Mission régionale d'autorité environnementale

**Avis délibéré de la mission régionale
d'autorité environnementale
Hauts-de-France
sur le projet de parc photovoltaïque flottant sur la commune de
Rue (80)
Étude d'impact de juillet 2025**

n°MRAe 016879/A P

Figure 3: Plan de masse du projet (étude d'impact page 31)

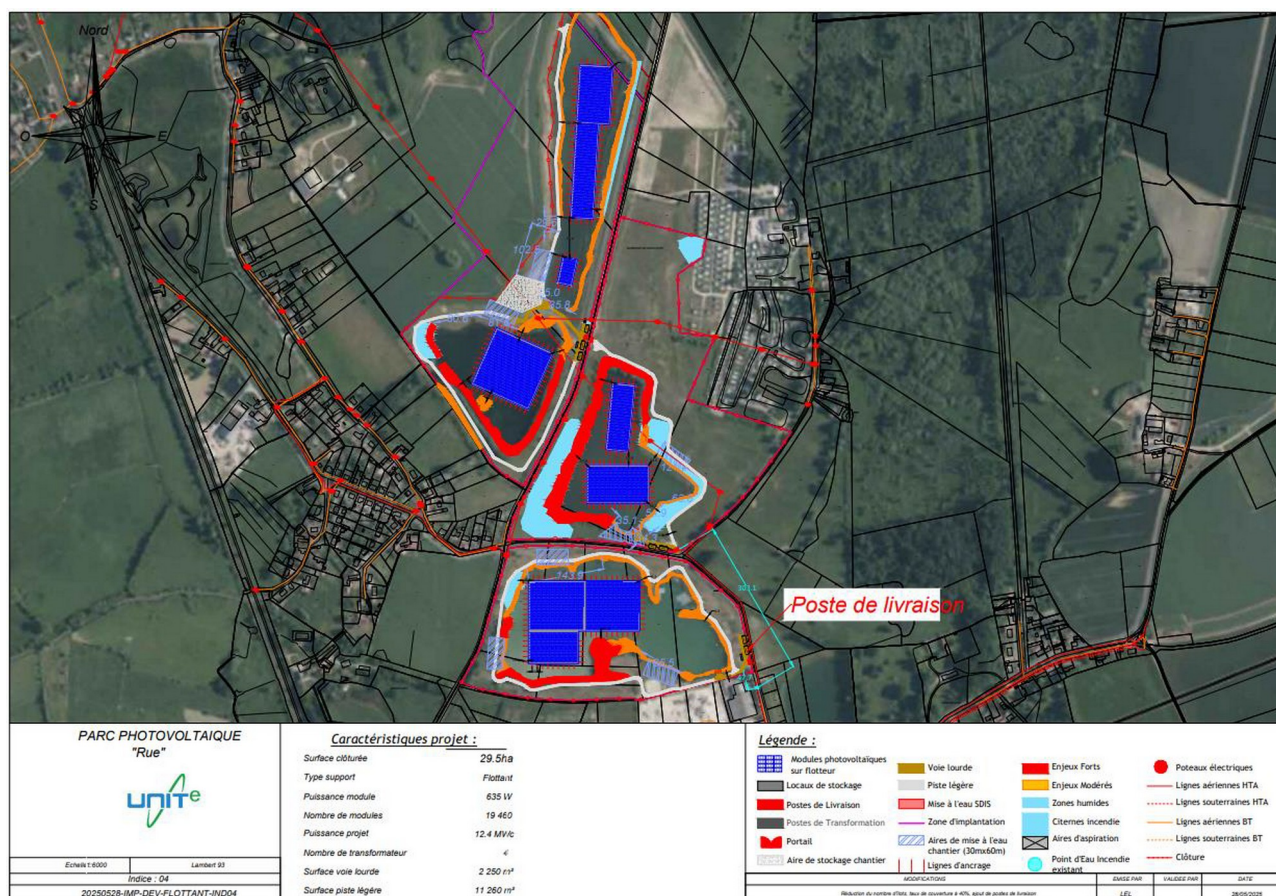
Le projet comprend également l'implantation d'une clôture de sécurité, de 3 525 mètres de longueur totale (surface clôturée de 29,5 hectares), qui intègre des passages pour la petite faune de 10 centimètres tous les 50 mètres. La hauteur de la clôture n'est pas précisée.

Le cloisonnement végétal résultant de la mise en place des clôtures est susceptible de modifier fortement les perceptions sur le grand paysage depuis les axes routiers contournant le site. La hauteur de la clôture n'est pas précisée dans le dossier. De plus, l'étude d'impact mentionne des clôtures équines (étude d'impact page 38) sans en préciser le linéaire, l'emplacement et la configuration.

Concernant les volumes bâtis (postes de transformation et de livraison et locaux techniques), les photomontages ne permettent pas d'appréhender les impacts de leur construction sur l'aspect visuel du site, notamment depuis la route.

- *de préciser la hauteur de la clôture, ainsi que l'emplacement et les caractéristiques de la clôture équine ;*
- *d'intégrer des photomontages permettant d'appréhender au mieux les impacts des volumes bâtis sur le paysage ;*
- *de réévaluer les impacts du projet sur le paysage en tenant compte du cadre paysager global dans lequel s'inscrit le projet.*
